Planendring av Detaljregulering for Bryne stadion samt boligområde sør for stadion

Time kommune

Datert: 05.07.2019

Figur 2: Byggegrenser i gjeldende plan er vist med gul stiplet strek, og forslag nye byggegrenser vist med rød stiplet strek. Den ytterste byggegrense vist med rødt er uendret fra gjeldende plan.

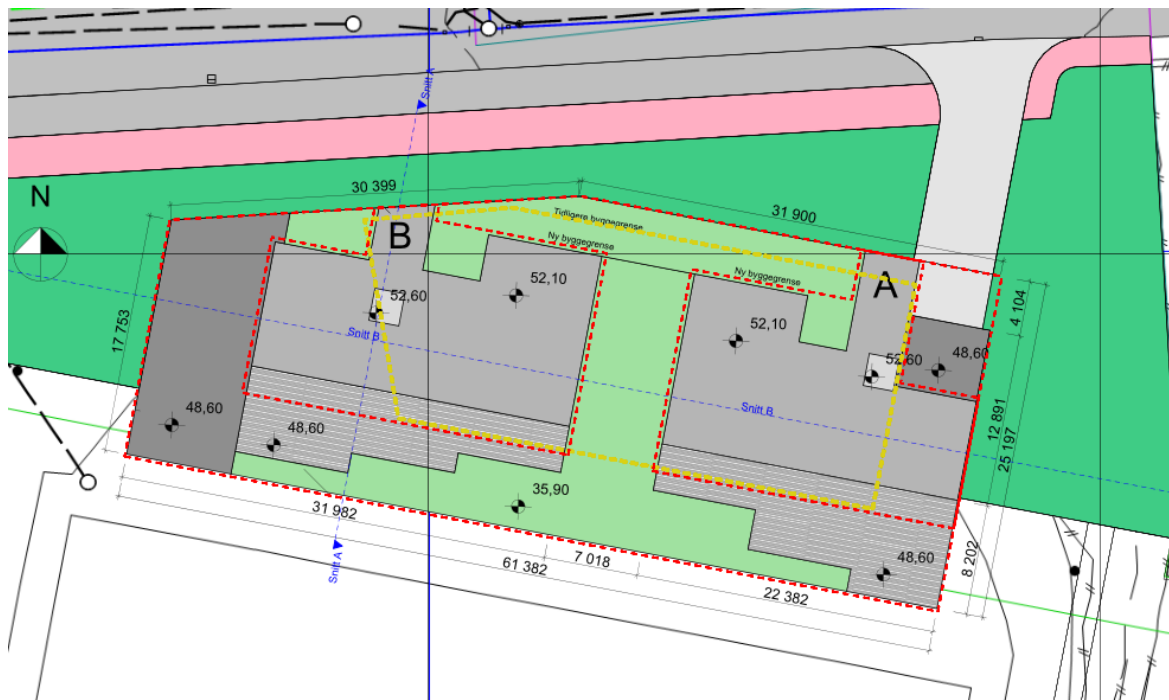
I forslag til planendring er den massive bygningskroppen brutt opp i to deler for å få en brytning i en ellers så kompakt fasade. Ved å bryte opp på denne måten, vil en skape et rom mellom byggene som kan benyttes som uteoppholdsareal. Det foreslås derfor å justere den innerste byggegrensen innenfor felt B/F/K1 for å skape mer rom og luft mellom bygningsdelene. Høydene på byggene endres ikke i planforslaget.

- Endrede byggegrenser for 6. etasje i felt B/F/K1.

Figur 8: Bygg etter planforslag, 21. mars kl. 15

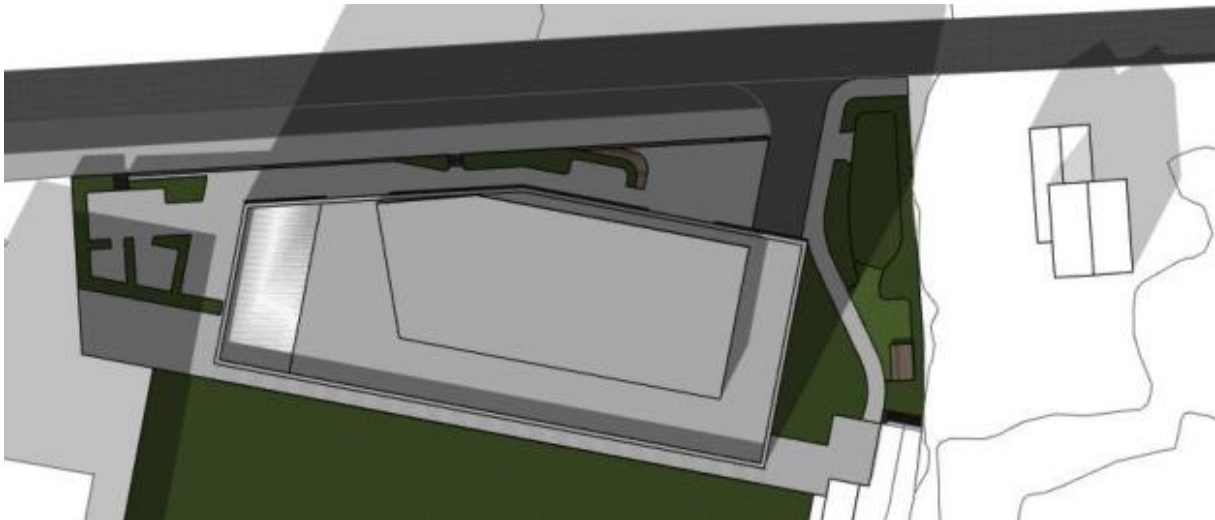
Forskjellen mellom bygg i nytt forslag og bygg oppført etter gjeldende plan med tanke på skygge er ikke veldig markant. En vil allikevel, ved å oppføre bygg i to mindre deler, få en noe lettere skyggevirking. Det samme gjelder for naboeiendommen i øst.

Nytt bygningsforslag vil virke mindre dominerende enn forrige da den benytter seg av splittet fasade og oppdelt bygningsvolum.
